A 23: Protokoll der Planungswerkstatt Nord

Stand: 14.12.2021

A 23: Planungswerkstatt Nord

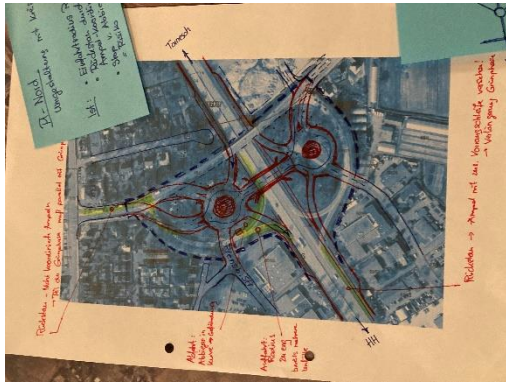
Tagesordnungspunkt	Fragen / Anmerkungen / Hinweise
	<p data-bbox="613 505 1973 539"><i>Frage/Hinweis 26: Konkreter Vorschlag für Anschlussstellen-Gestaltung in Pinneberg-Nord (siehe Foto).</i></p> <div data-bbox="983 582 1487 965"></div> <p data-bbox="613 1070 2027 1201"><i>Frage/Hinweis 27: An der Auf-/Abfahrt Pinneberg-Nord gibt es sowohl an der Flensburger Straße als auch an der Haderslebener Straße kleinere Gewerbegebiete. Hier sollten die Zuwegungen geprüft werden, da diese bisher sehr unglücklich angebunden sind.</i></p> <p data-bbox="613 1219 2027 1252">Antwort, Herr Szerencsi: Wir sehen an dieser Stelle ebenfalls viel Verbesserungspotenzial – auf beiden Seiten.</p> <p data-bbox="613 1270 2027 1303">Antwort, Dr. Zierke: Engstirnig gedacht, würden wir sagen, wir lassen die Rampen so wie sie jetzt sind. Dann dürfte man diese Gebiete nicht mehr anschließen, da direkte Anschlüsse an Auf- und Abfahrten nicht zulässig</p>

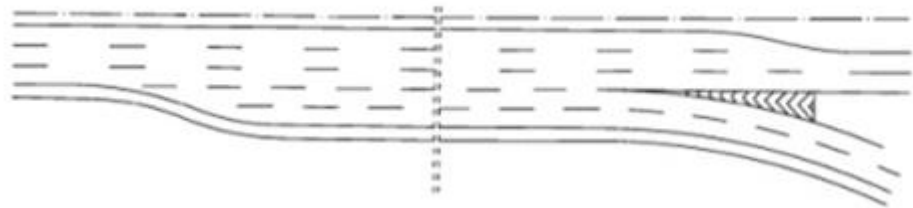
Tagesordnungspunkt	Fragen / Anmerkungen / Hinweise
	<p data-bbox="613 507 2022 639"><i>Frage/Hinweis 30: Es gibt einen konkreten Vorschlag für die Ausführung der Ausfahrt an der AS Tornesch in Richtung Norden (siehe Bild). Der Vorschlag ist hier zweistreifig dargestellt – was einer anderen Anregung aus dem Workshop entsprechen würde.</i></p>  <p>The diagram shows a plan view of a road intersection. A main road runs horizontally across the top. From the bottom of this main road, a two-lane exit ramp curves to the right. The ramp is shown with dashed lines for its boundaries and a hatched area indicating its width. A vertical dashed line indicates a specific cross-section or point of interest on the ramp.</p>
<p data-bbox="143 917 586 1002">TOP 5 Ausblick auf weiteres Vorgehen</p>	<p data-bbox="613 917 2022 1050">Herr Dr. Zierke und Herr Schwertner bedanken sich abschließend für das Engagement der Teilnehmenden und kündigen an, dass alle Teilnehmenden mit den Protokollen und den Informationen zum weiteren Vorgehen versorgt werden.</p>
